Samrådsredogörelse

Detaljplan för verksamheter
på del av Hyltena 1:21 m.fl.
Moliden Jönköpings kommun

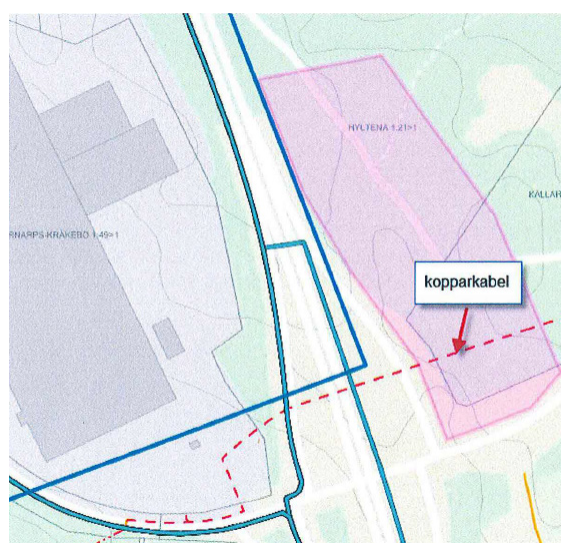
- Grundkartan är gammal, från 2012. En grundkarta får ej vara äldre än 2 månader.

- Den samfällda marken, Hyltena s:1, innehåller både kvartersmark och allmän plats enligt detaljplanen. Den mark som är inom kvartersmarken bör överförs till lämplig fastighet för industri-, kontor- eller verksamhetsändamål. Detta bör framgå i fastighetsrättsliga konsekvenser.

Dessa synpunkter har åtgärdats.
